Modification suivant avis GISER du 22/05/2023 n°2023/2145

Implantation 1/400

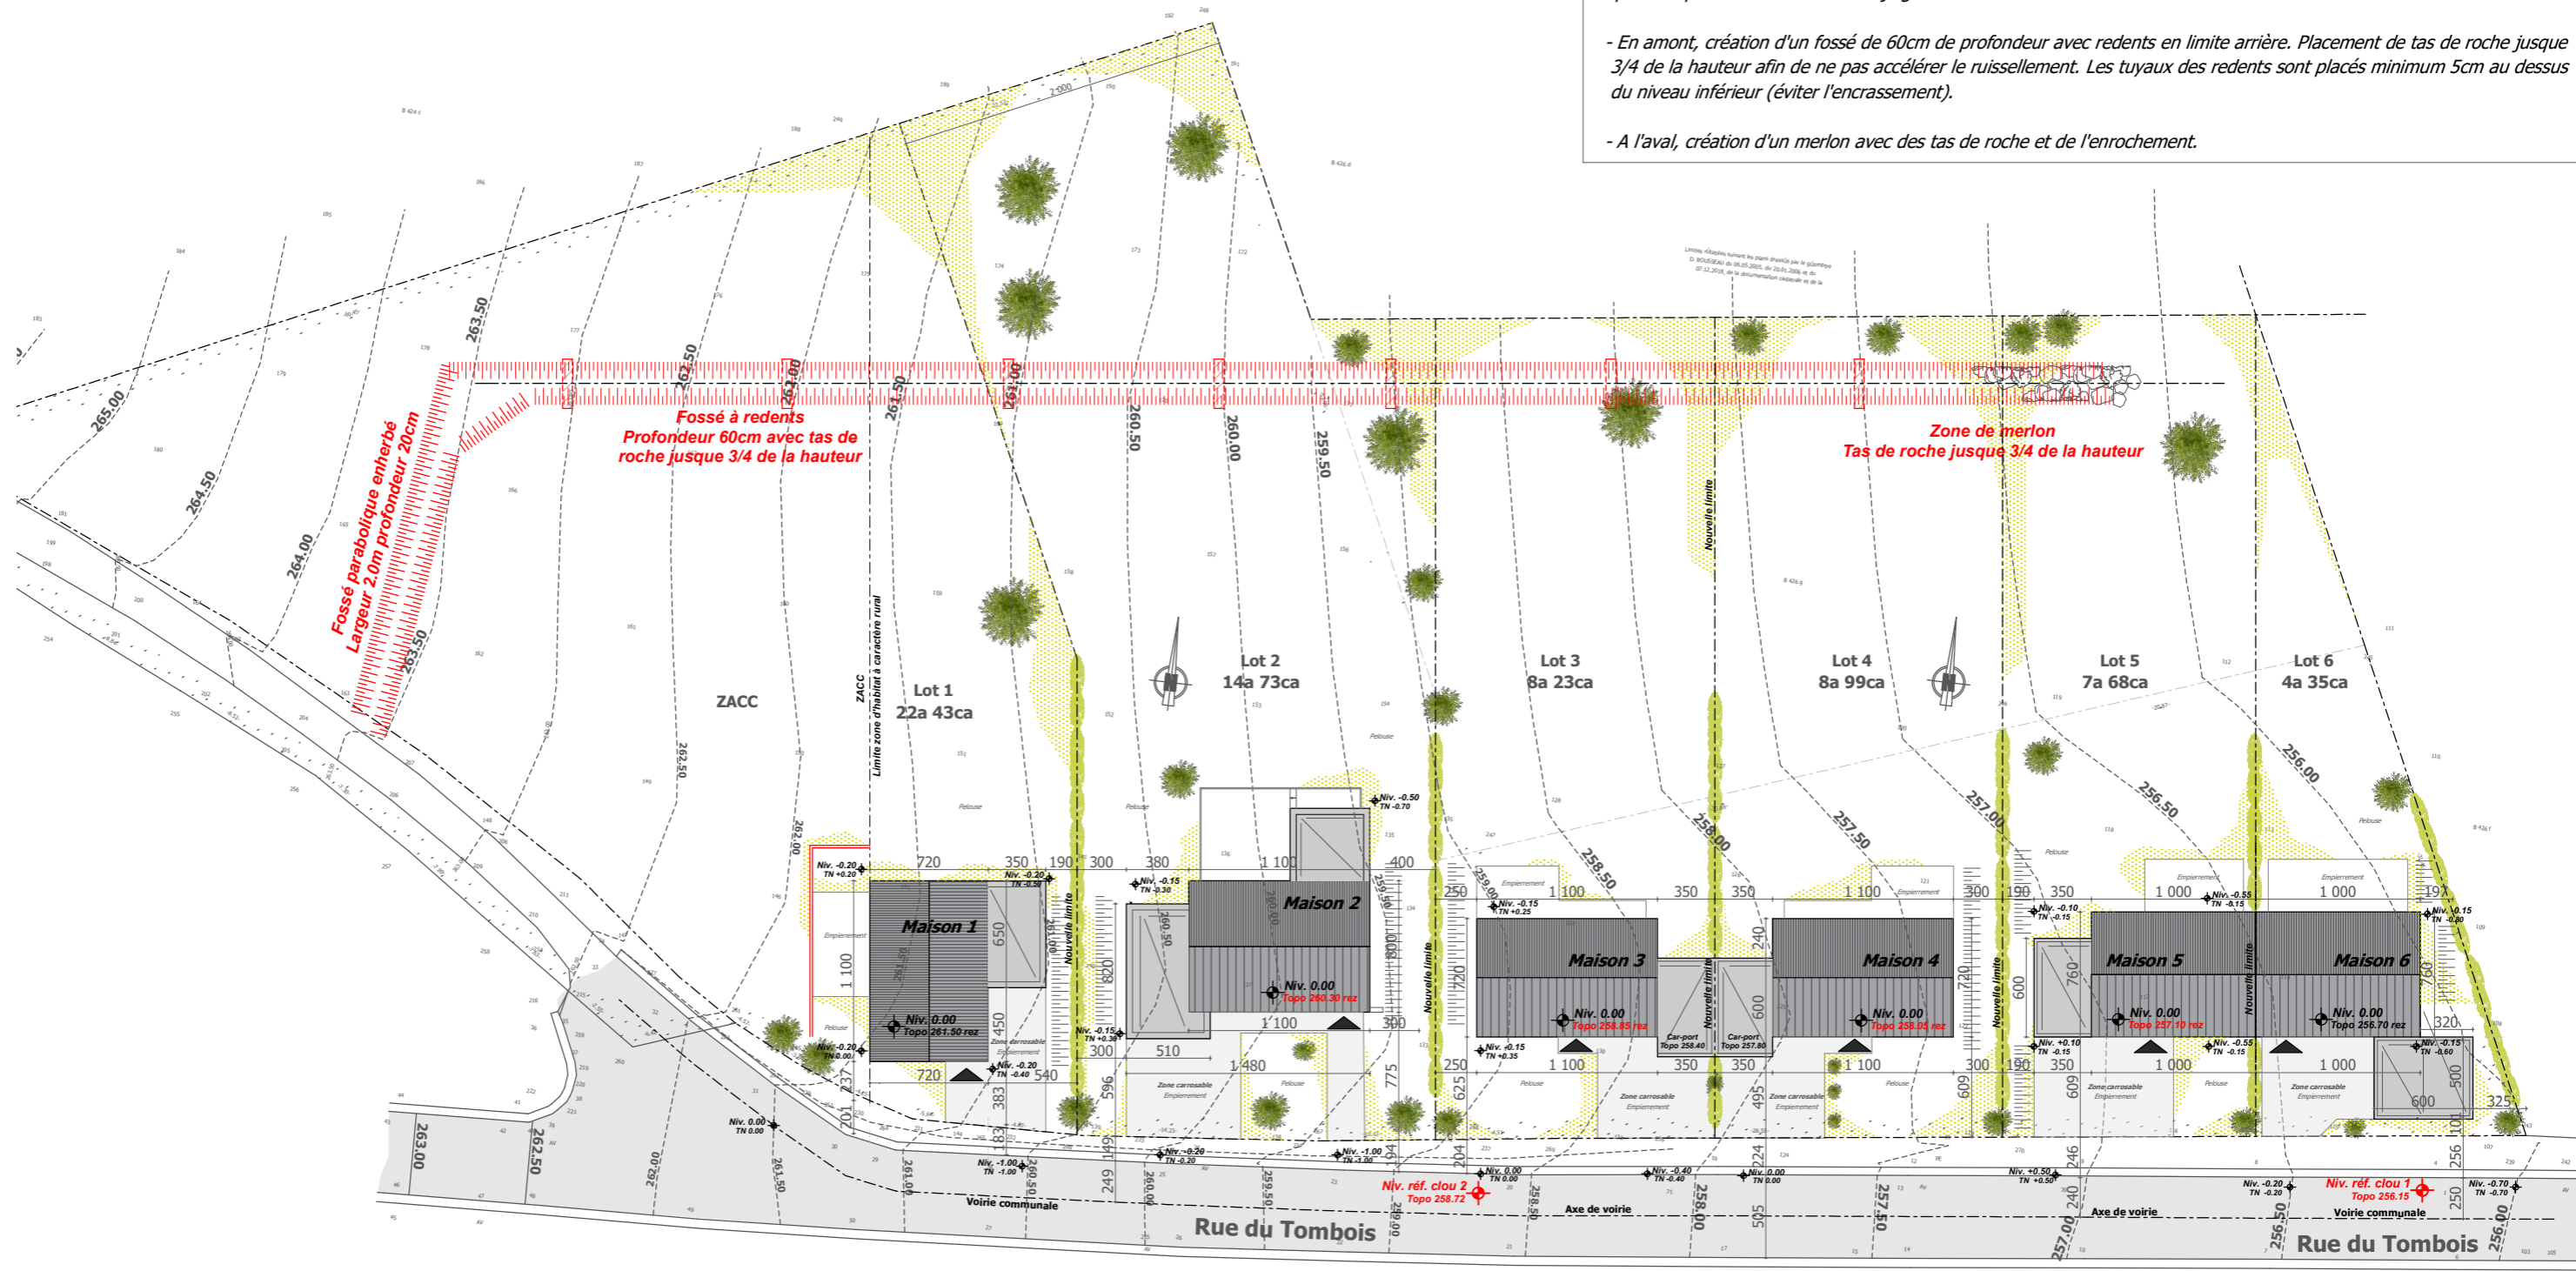
- La maison n°5 est rehaussée de 40cm par rapport au niveau du terrain naturel. Les maisons 2-3-4 sont rehaussées de 10cm par rapport au niveau du terrain naturel. Les portes en façade avant de chaque construction se situent minimum 20cm plus haut que la voirie
- Le niveau fini extérieur de la maison 1 en façade gauche se situe 20cm plus bas que le rez-de-chaussée. Placement d'un muret de soutènement avec rehausse de 20cm par rapport au terrain naturel et création d'un fossé parabolique enherbé en amont rejoignant le fossé à redents.
- En amont, création d'un fossé de 60cm de profondeur avec redents en limite arrière. Placement de tas de roche jusque 3/4 de la hauteur afin de ne pas accélérer le ruissellement. Les tuyaux des redents sont placés minimum 5cm au dessus du niveau inférieur (éviter l'encrassement).
- A l'aval, création d'un merlon avec des tas de roche et de l'enrochement.
